**VILLA JAN**  
 28, Passe du Tottoral  
 33780 SOULAC-SUR-MER

**16/08-12**  
**PRO**  
**PLAN RDC**  
**PROJET**

**CRÉATION** 13-04-2017  
**MODIFICATION** Indices  
 18/07/2017 **F**

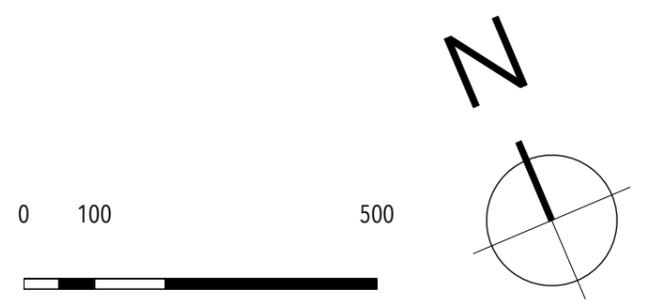
**MODIFICATION INDICE D du 22/06/2017**

PORCHE NORD : 1PC extérieure  
 CELLIER : 6 spots sur VV  
 TERRASSE MASTER : 3 spots en sol sur VV  
 DOUCHE : 2 SA  
 MASTER ROOM : suspensions sur variateur  
 SEJOUR/CUISINE : l'ensemble sur variateur  
 l'ensemble modifié  
 EXTERIEUR EST : l'ensemble modifié  
 TERRASSE OUEST : câble et suspension sur 1 SA  
 CHAMBRES : appliques sur variateur  
 ENTREE : sur variateur

**MODIFICATION INDICE E du 04/07/2017**

EXTERIEUR : 1 parabole en attente (emplacement suivant test)  
 MASTER ROOM : 1 PCC sur 1 VV en remplacement des suspensions  
 1 alim. ventilateur sur 1 SA, en attente  
 nouvel emplacement des prises pour TV murale  
 1 PC supplémentaire à 60cm de la baie  
 CUISINE : 1 PC supprimée sur le côté de l'îlot  
 1 RJ45 supprimée dessus la table à manger  
 Pour mémoire, écarter au maximum les SLIM VIBIA dessus la table  
 (objectif entraxe 40cm)  
 CHAMBRE 2 : nouvel emplacement des prises pour TV murale + 1 prise TV  
 CHAMBRE 3 : 1 RJ45 supprimée

**MODIFICATION INDICE F du 18/07/2017**

CUISINE / CELLIER : doublage de part-et-d'autre de la cloison à galandages pour passage réseaux et fixation cuisine
